Service Bulletin

HOOFD GROEP	GROEP	NO.
2	23	23

BETR.
Tankvlotterelement

740/760

Kabelboom vervangen Kabelboom: Volvo O/N 1 367 624-2

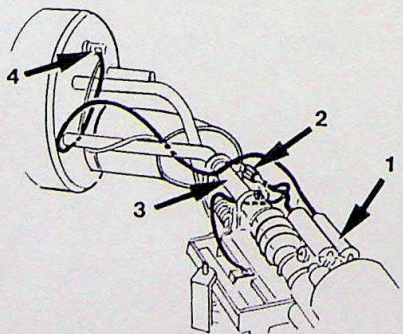
Oude kabelboom vervangen

1. De tankpomp (2 moeren)
2. De platte pen
3. Knip het kabelschoentje van de zwarte kabel
4. Maak met behulp van een soldeerbout de rode kabel los van het tankvlotterelement

Nieuwe kabelboom aanbrengen

1. De tankpomp
2. Trek de draden volgens de afbeelding
3. Maak de gele massakabel samen met de zwarte kabel in een nieuw kabelschoentje vast. Sluit de platte pen aan
4. Soldeer 4 met een soldeerbout vast
